Bauvorhaben:
Sanierung und Umnutzung Bahnhof Bad Freienwalde 2. BA
Am Bahnhof 1, 16259 Bad Freienwalde
Gemarkung: 121209 Bad Freienwalde, Flur: 002, Grundstück: 290, 291, 292

Planbezeichnung:
Grundriss EG - Rohbau, Decken - Abb / Neu

Blattnummer
G2202

Index
B

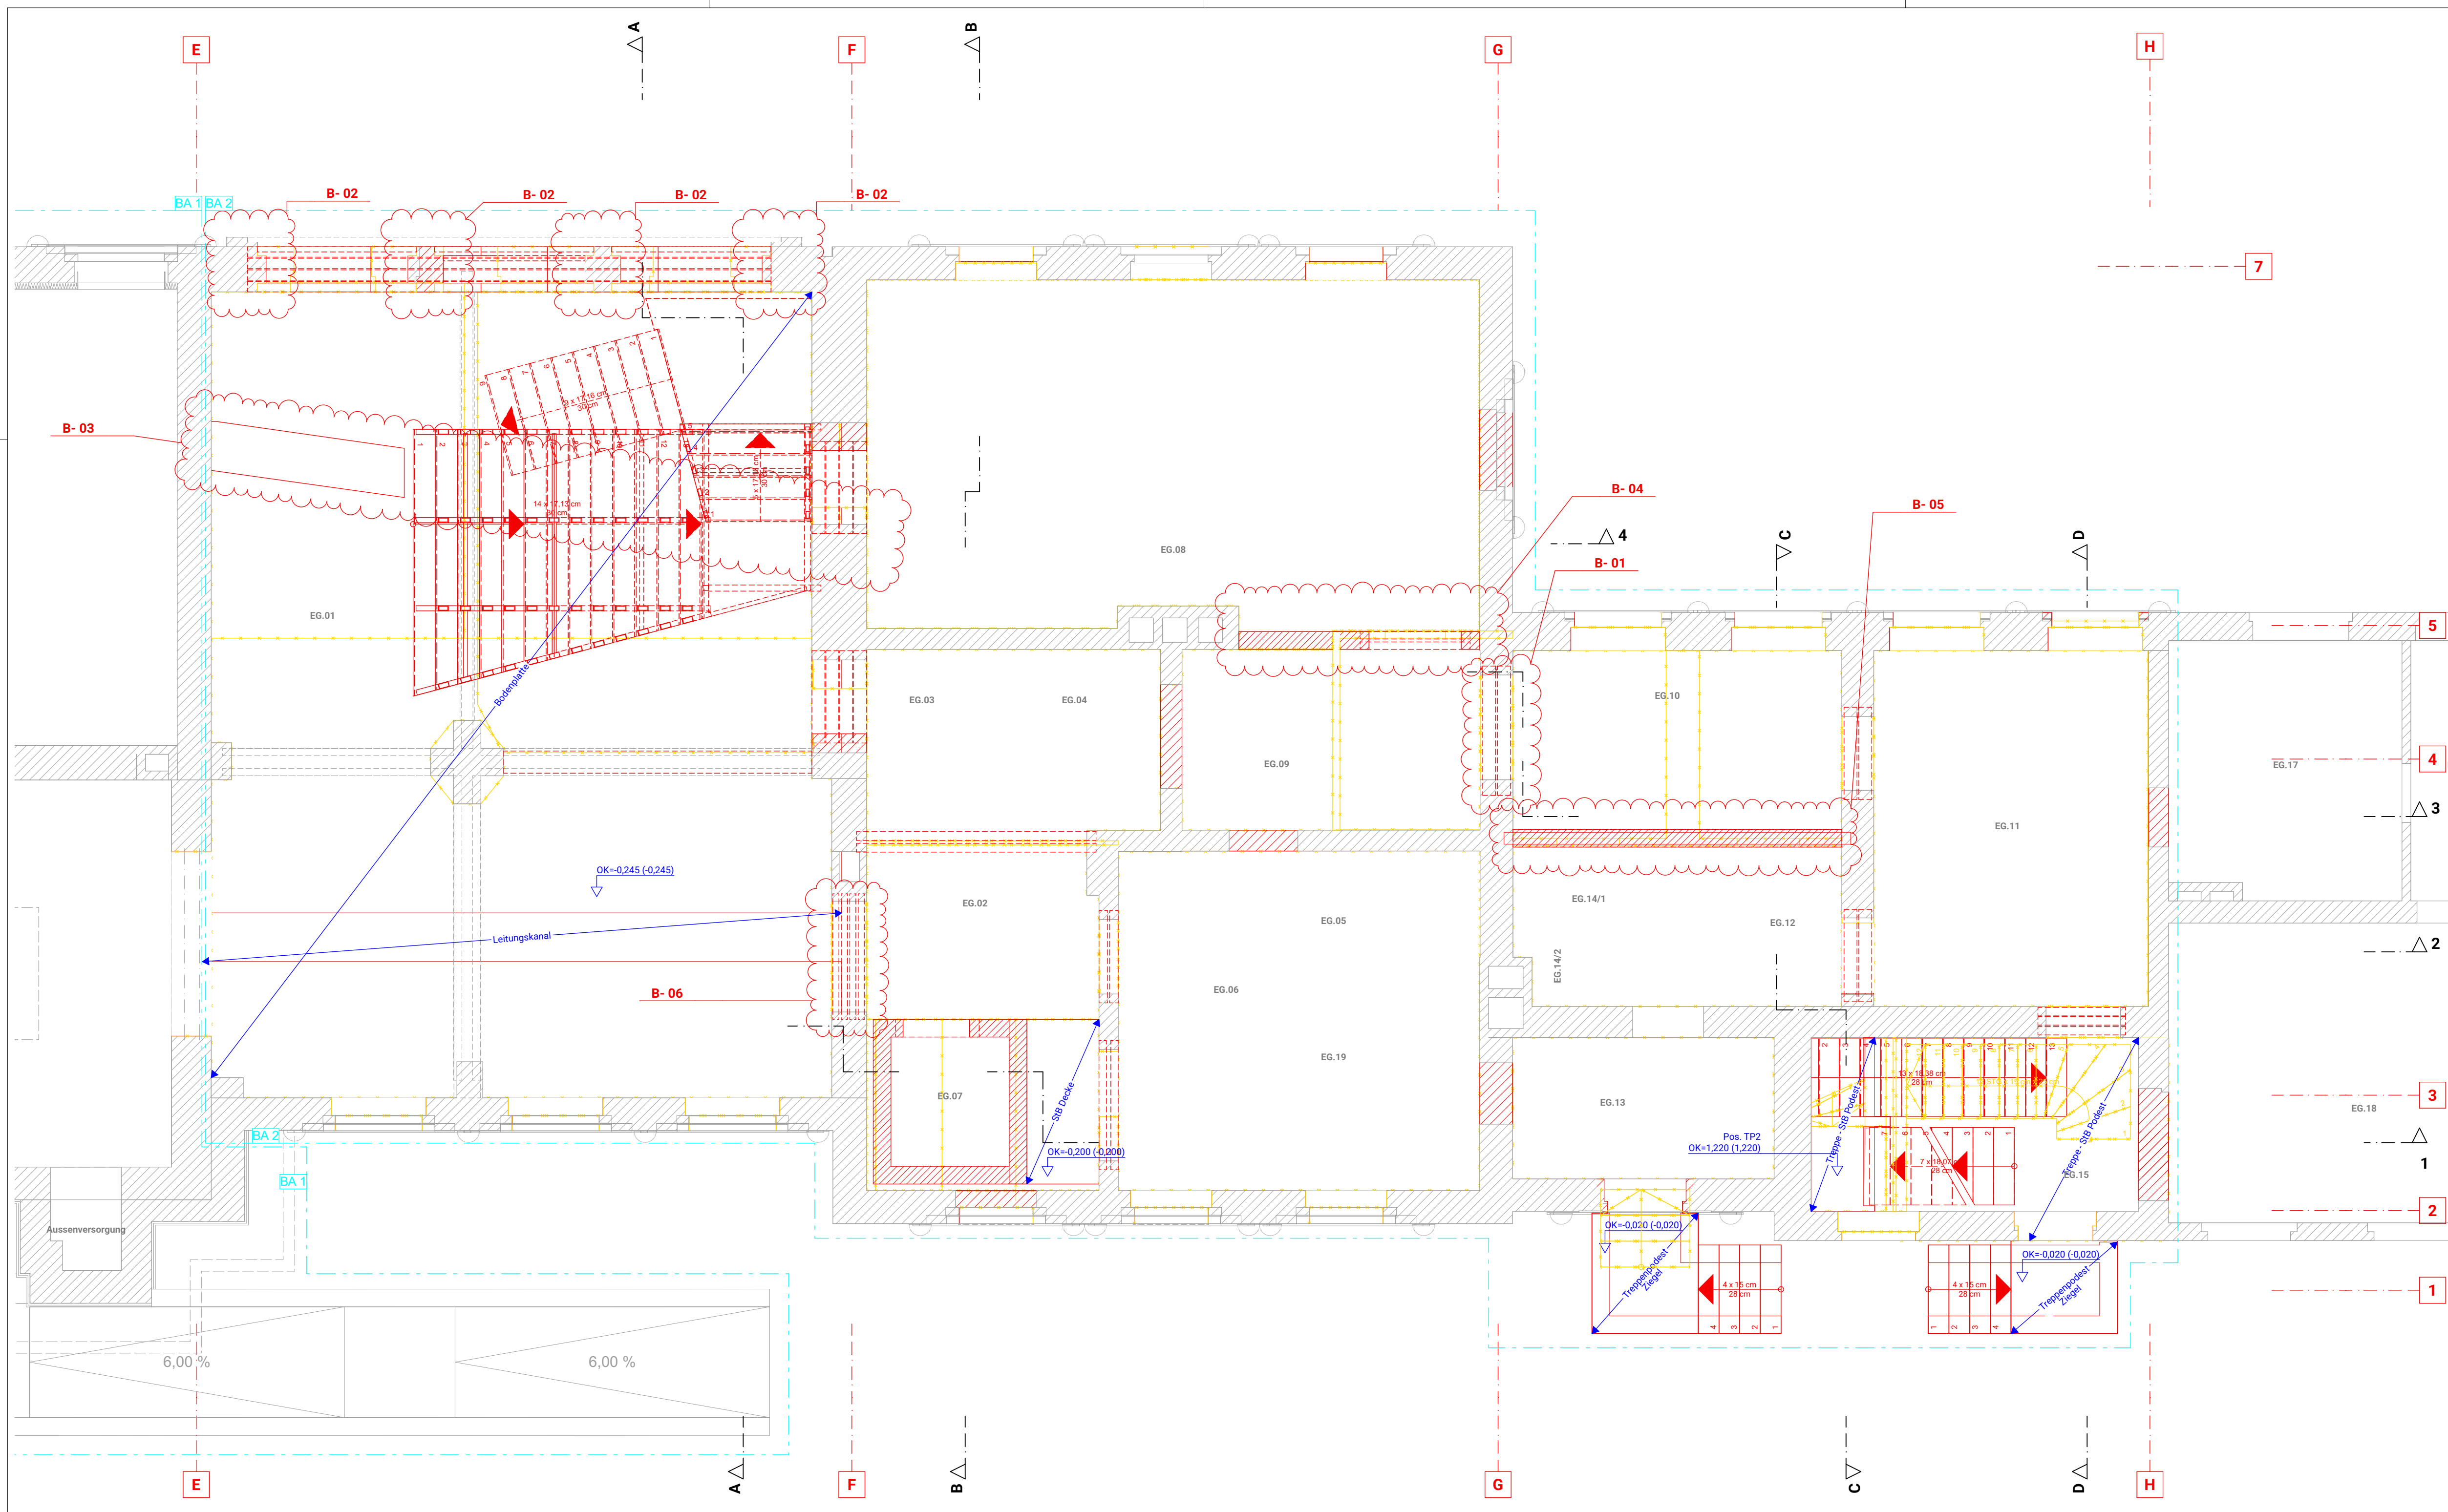
Index	ID	Änderung	Datum
B	B-06	kleinere Wandöffnung	15.09.2025
	B-05	Neue Wand mit StB Träger im Bereich von KG Decke	
	B-04	Neu Wand - Änderung des Raumes EG.09 Server	
	B-03	neuer Verlauf des Leitungskanal	
	B-02	Mauerwerkpfeiler statt Stahlstützen	
	B-01	Durchbruch Änderung	
A	A-03	Stütze in Leitungskanal - Verengung?	15.07.2025
	A-02	Sicherung - Gates	
	A-01	Fehlende Sturze
